MEMORANDUM OF DEVELOPMENT

Amendments in compliance with
JABATAN BOMBA DAN PENYELAMAT MALAYSIA
No. rujj : JBPM/58/ BKK/700-2/1/2(823/4)
Tarikh : 13 Ogos 2020

CADANGAN PEMBINAAN PROJEK BALAI BOMBA & KUARTERS PUTATAN DI ATAS SEBAHAGIAN LOT N.T 213059771, JALAN SAILAN IMBAAN PUTATAN, DAERAH PUTATAN, SABAH

200413/JBPMput/M-01 REV.1

1 PELAN TAPAK
SKALA 1:350

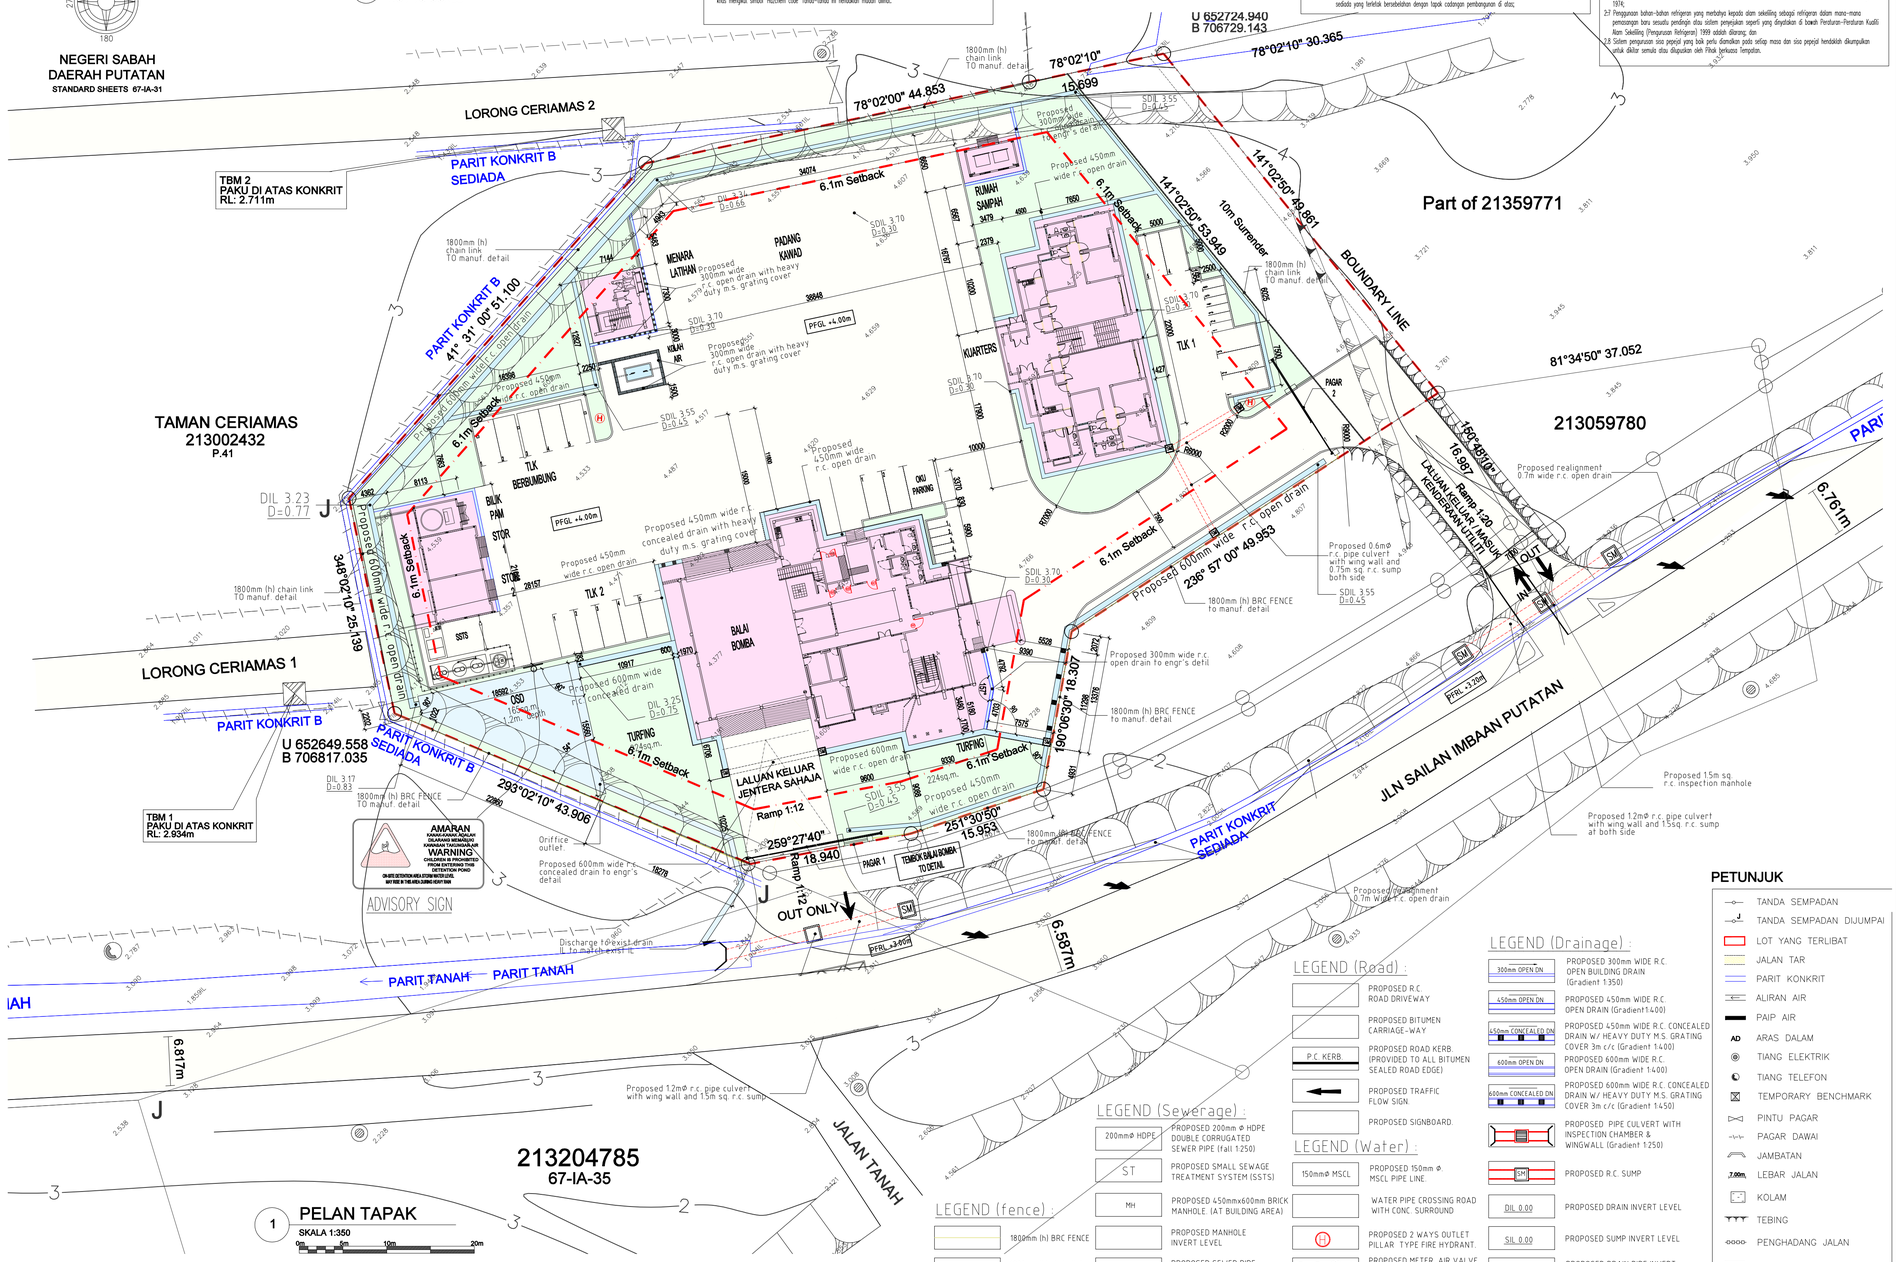
Pelan Tapak
1. Addakan 2 buah pili bomba jenis tiang dua hala dengan pengeluar air sebanyak 1135 liter seminit bagi setiap pili bomba seperimana yang ditandakan di dalam pelan.
2. Satu pili air bagi satuan pili bomba adalah tidak kurang daripada 6 inci garis pusat.
3. Penempatan/pemasangan pili bomba adalah tidak melebihi 2 meter daripada tepi jalanraya, tidak terhalang dan terlalu dekat dengan bangunan.
4. Plap-plap yang digunakan untuk sistem pili bomba hendaklah dari jenis G1 kelas tersebut hendaklah dibuat daripada Wrought Steel.
5. Kecerunan jalan akses perkakas bomba hendaklah tidak kurang 1:15
6. Addakan jalan masuk perkakas Bomba (access road) dengan kelebaran tidak kurang 6 meter yang boleh menanggung beban 30 ton seperimana yang ditandakan di dalam pelan.
7. Kelonggan kelegaan hendaklah tidak kurang daripada 5/4.5 meter.

2. Pihak pejabat ini tiada halangan ke atas cadangan jalan masuk strukttur bangunan tersebut. Walaubagaimanapun, kelulusan adalah tertakluk kepada ulasan lanjut daripada agensi kerajaan yang berkaitan. Selain itu, perlu mematuhi 'Building Setback – For proposed development adjacent to local distributor roads (minor roads), building setback from JKR Road Reserve boundary should be 6 meters minimum respectively. This should be clearly indicated on the site plan".

i. Bukti pemilikan NT. 213059771 untuk cadangan pembangunan di atas haruslah dikemukakan;
ii. Sekiranya akses masuk ke tapak cadangan pembangunan melibatkan lot tanah pemilik lain, kebenaran bertulis haruslah diperolehi;
iii. Anjakan bangunan balai bomba, kuarters, stor 1 dan 2, blik pam, menara latihan dan rumah sampah daripada sempadan tapak haruslah minimum 6.1 meter dikekalkan, dinyatakan dan ditunjukkan dalam pelan;
iv. kepertuan 10% kawasan lapang untuk tapak cadangan pembangunan di atas haruslah dilantikkan dengan tumbuh-tumbuhan landskap dan kemudahan-kemudahan landskap yang sesuai dan selamat.

v. Kepertuan penyediaan ruang tempat letak kereta dan motorsikal haruslah dikira, disediakan, dinyatakan dan ditunjukkan dengan jelas dalam pelan;
vi. Lebar jalan dalaman haruslah minimum 6.7 meter disediakan, dinyatakan dan ditunjukkan dalam pelan;
vii. Komen daripada Jabatan Pengairan dan Saliran (JPS) mengenai sistem saliran tapak cadangan pembangunan dan kawasan di sekitarnya harus dipenuhi;
ix. Pihak Jabatan Kerja Raya (JKR) untuk memastikan dan mengesahkan pijaran dan kebenaran sebarang kerja pijan sedadu yang terletak bersebelahan dengan tapak cadangan pembangunan di atas;
